Blue Print ADM59860

Приложение:
Mazda RX8

Mazda RX8 – Ниво на охлаждащната течност в разширителния съд

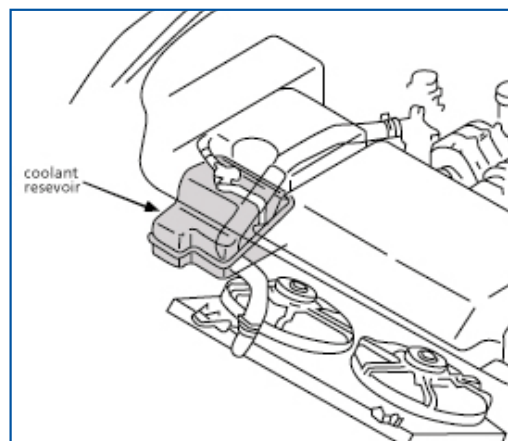
Проблемът:

При Mazda RX8 често прави проблем поплавъкът на сензора за нивото на охлаждащната течност. Това се случва заради влошаване на повърхността на поплавъка на сензора, което позволява навлизане на течност в него, причинявайки потъването му и отчитане на грешен сигнал.

Сензорът и поплавъкът не се предлагат поотделно, което означава, че единственият правилен ремонт е замяната на целия разширителен съд.

Сега Blue Print предлага разширителен съд с OEM качество с променен поплавък на сензора - **ADM59860**.

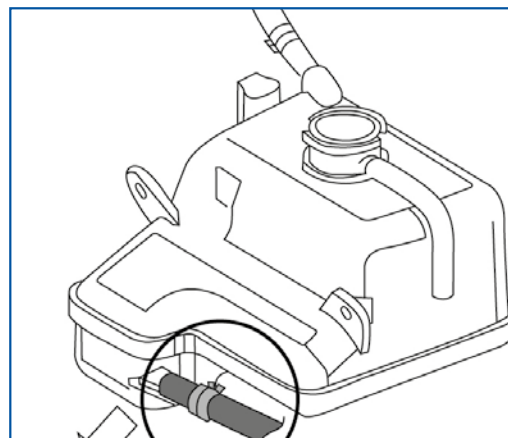
Бележка: Трябва да внимавате при откачането на маркуча показан на снимката по-долу, за да избегнете повредата на щуцера на радиатора.
